Многоэтажная жилая застройка в 59 микрорайоне

Многоэтажный жилой дом 59-25

Раздел 2 "Схема планировочной организации земельного участка"

15-77-449-000- ПЗУ

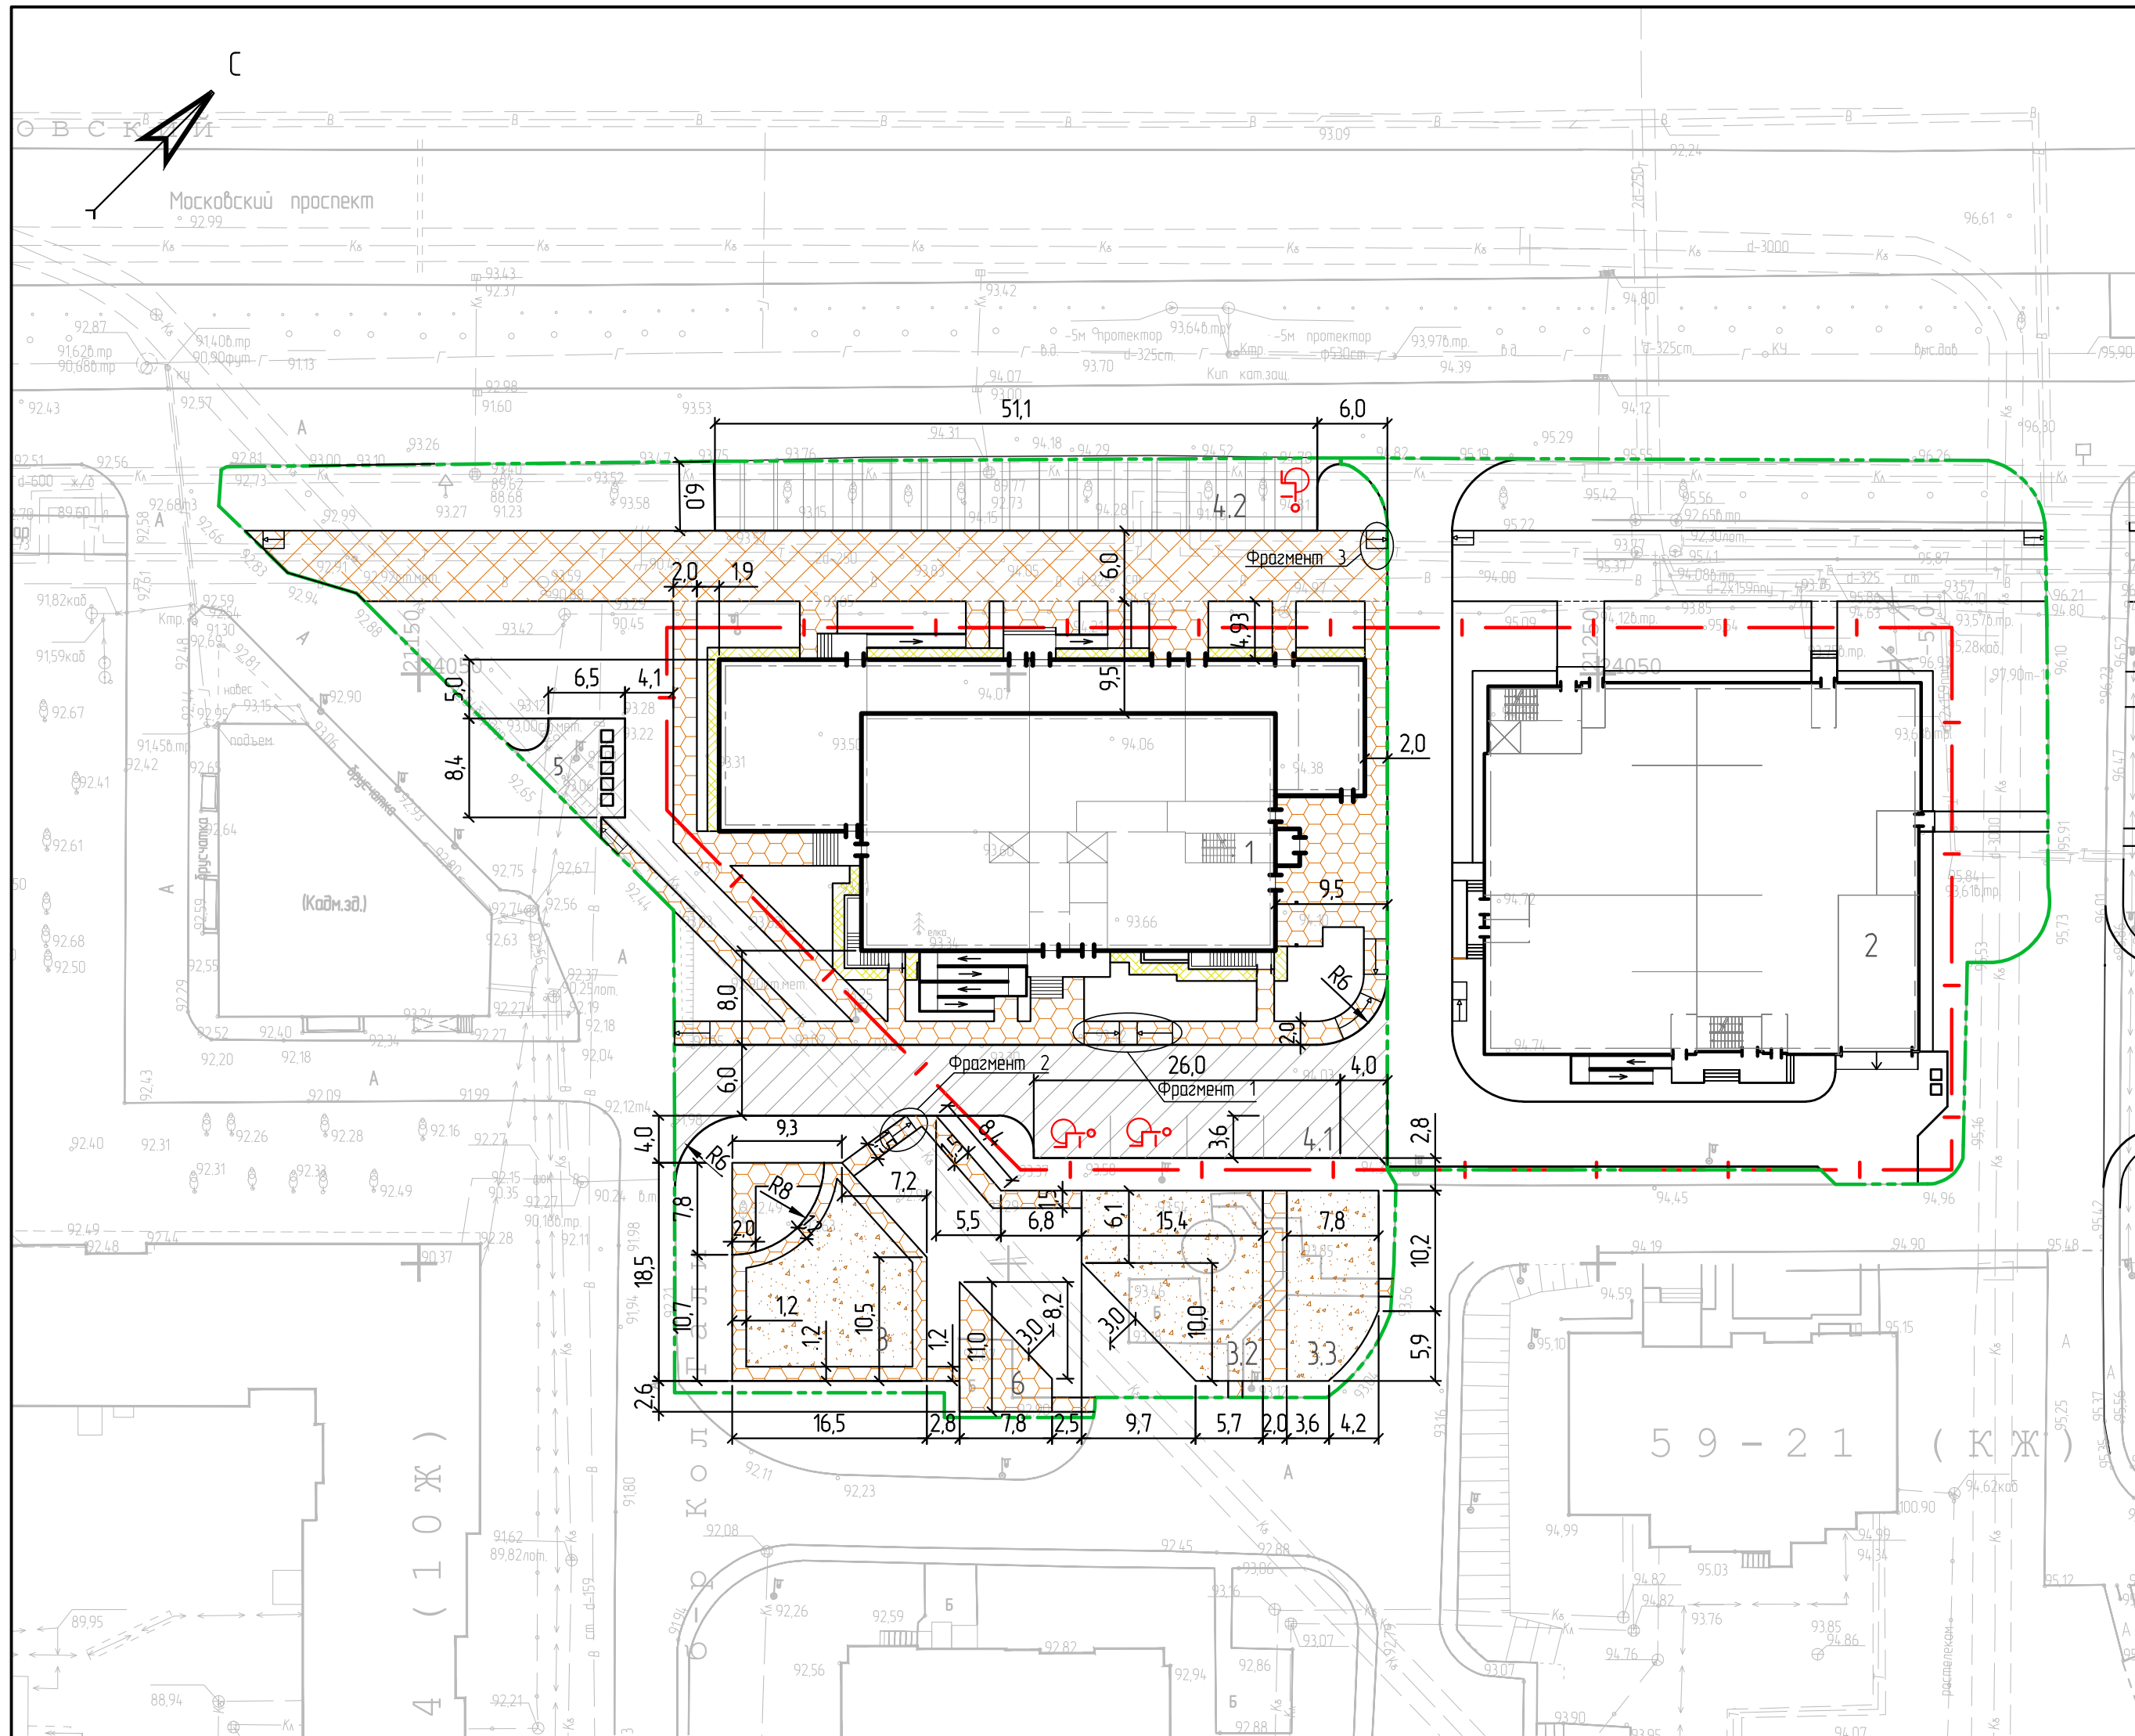
Разрешение		Обозначение		Многоэтажная жилая застройка в 59 микрорайоне г. Набережные Челны. Многоэтажный жилой дом 59-25	
1094-20		15-77-449-000-ПЗУ			
Изм.	Лист	Содержание изменения		Код.	Примечание
3	2	<p>Заменен.</p> <p>На разбивочном плане:</p> <ul style="list-style-type: none"> - откорректированы входы в жилой дом и нежилые помещения по фасаду в осях1/В-Ж согласно чертежам АР (аннулирован мусоропровод); - предусмотрена контейнерная площадка; - внесены исправления в ведомость жилых и общественных зданий и сооружений 		3	
	3	<p>Заменен.</p> <p>План организации рельефа откорректирован в связи с изменениями на разбивочном плане.</p>			
	4	<p>Заменен.</p> <p>В план земляных масс внесены дополнения. Внесены исправления в ведомость объемов земляных работ.</p>			
	5	<p>Заменен.</p> <p>План благоустройства территории откорректирован в связи с изменениями на разбивочном плане. Внесены исправления в ведомость проездов, тротуаров и площадок.</p>

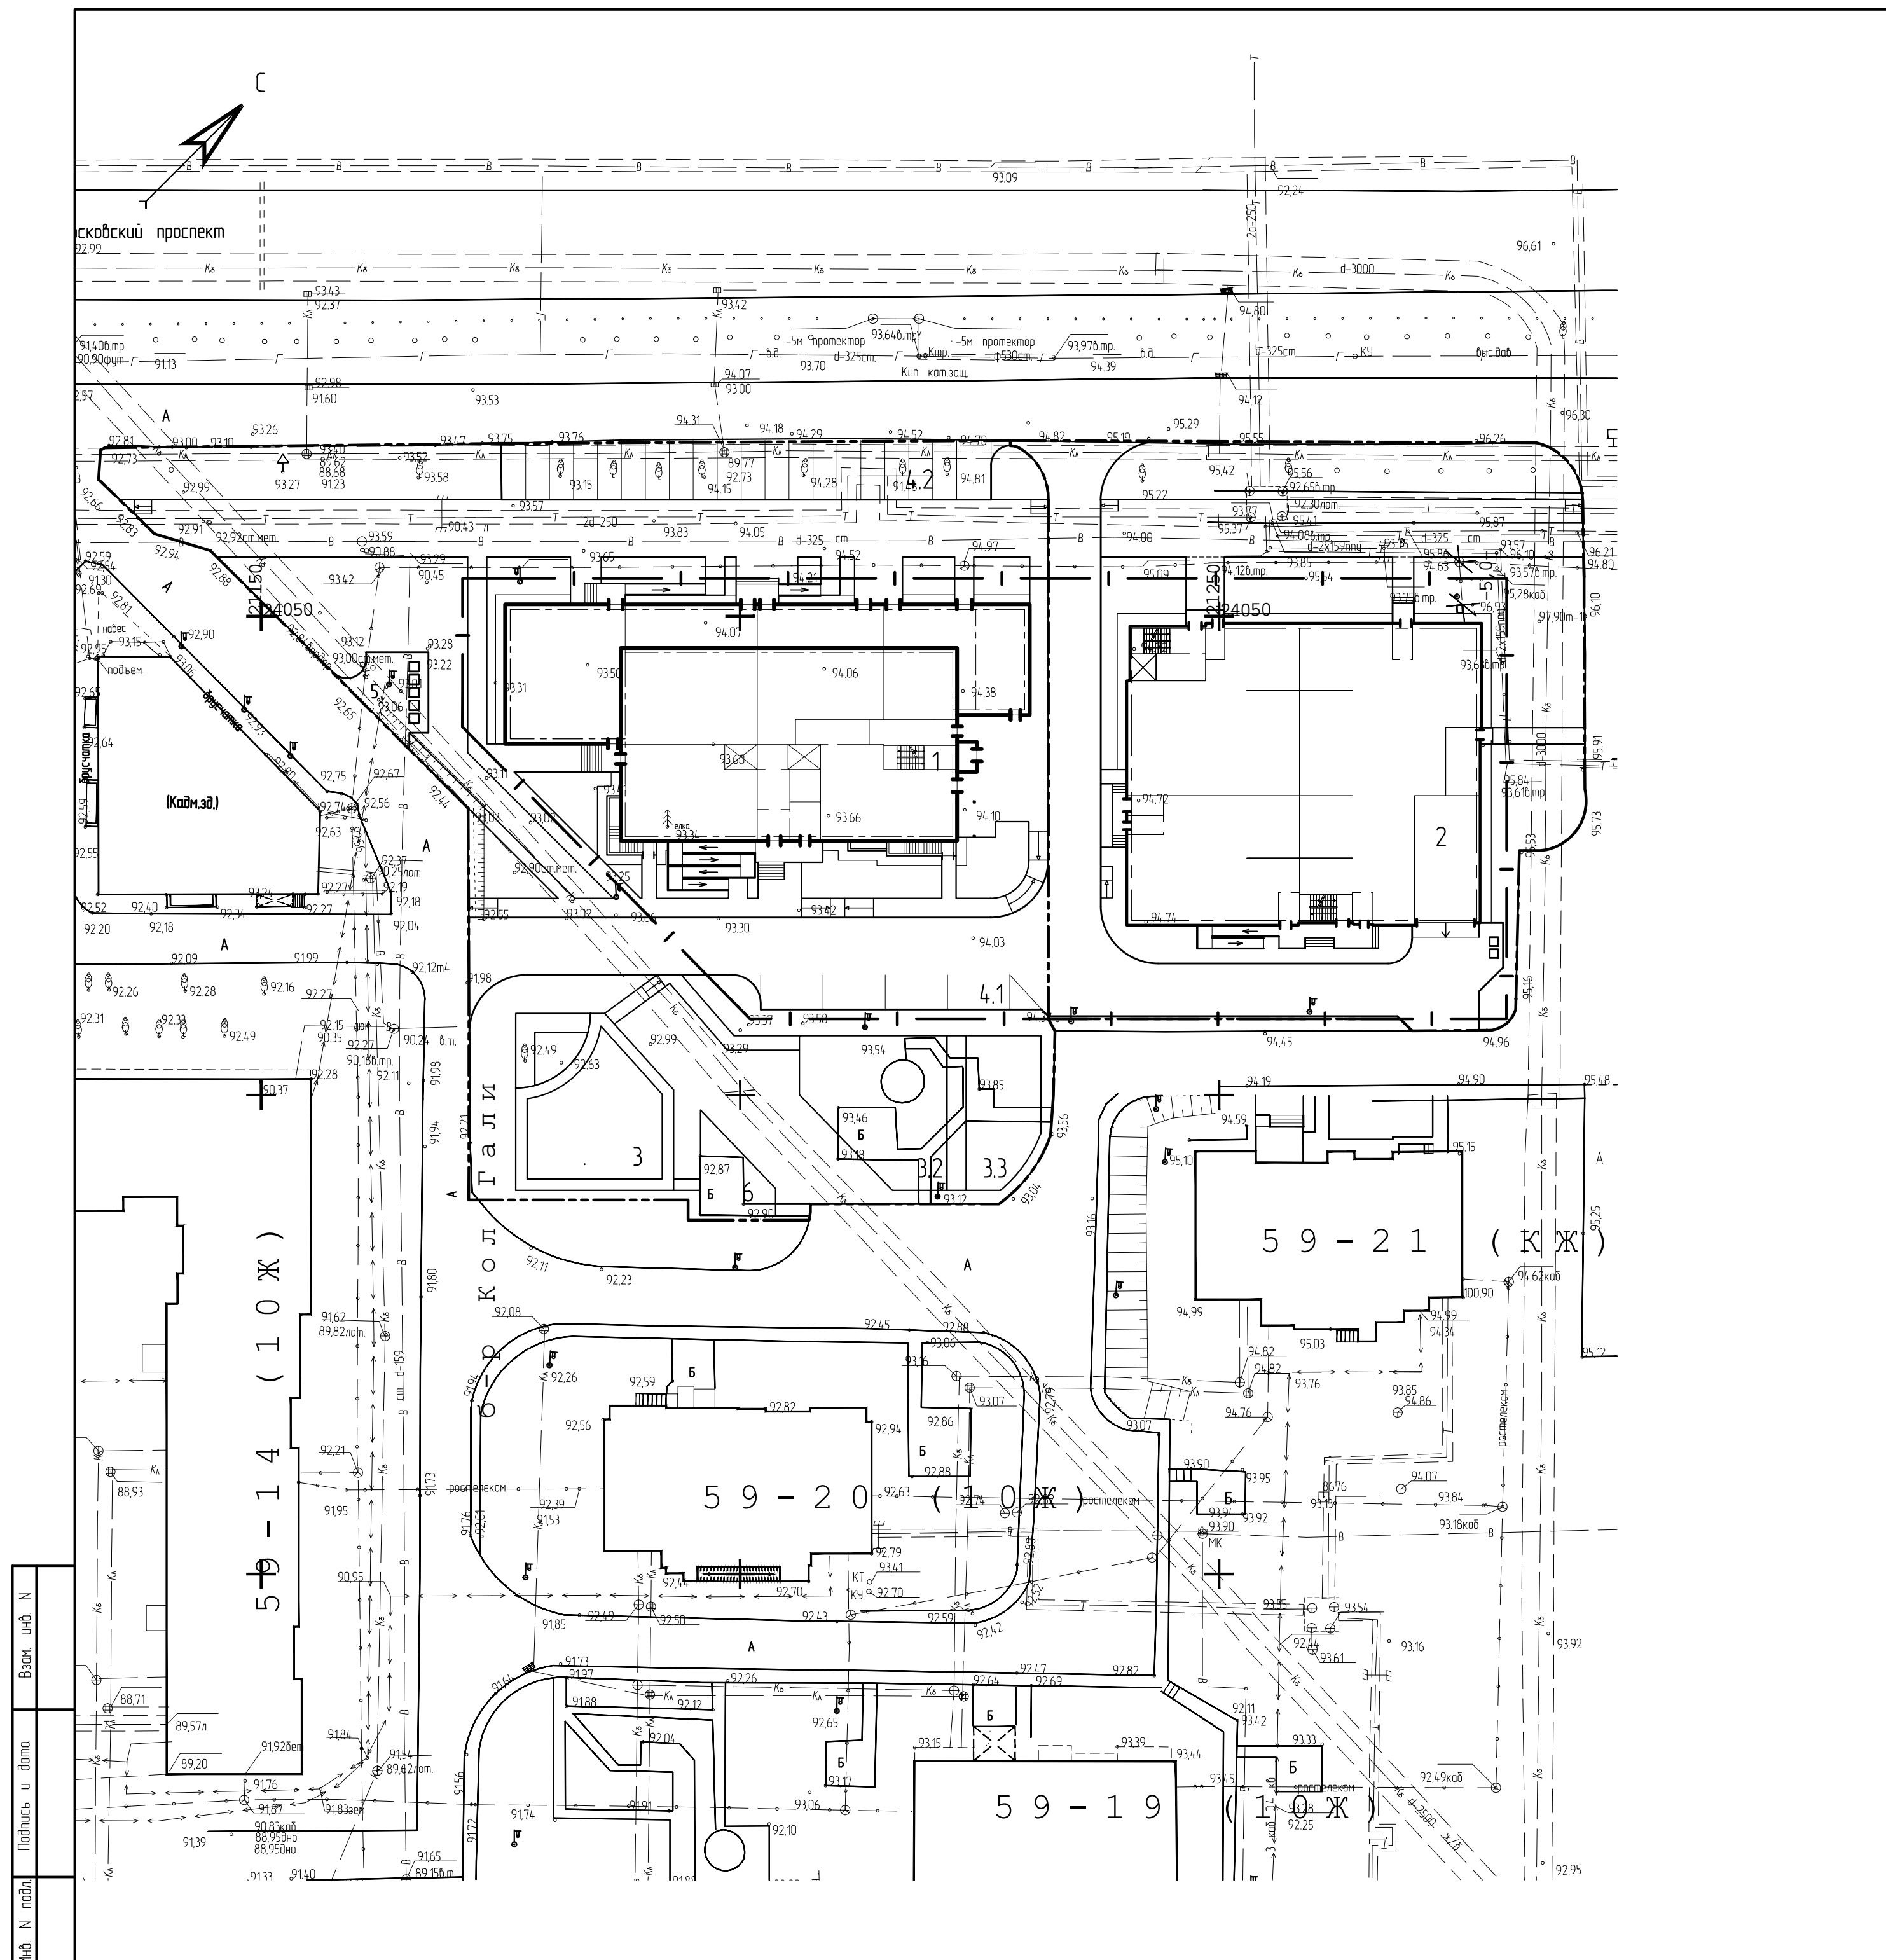
7	<p>Заменен.</p> <p>План расстановки МАФ откорректирован в связи с изменениями на разбивочном плане. Внесены исправления в ведомость малых архитектурных форм и переносного оборудования.</p>			
8	<p>Заменен.</p> <p>План озеленения откорректирован в связи с изменениями на разбивочном плане. Внесены исправления в ведомость элементов озеленения и баланс озеленяемой территории. Откорректированы примечания</p>
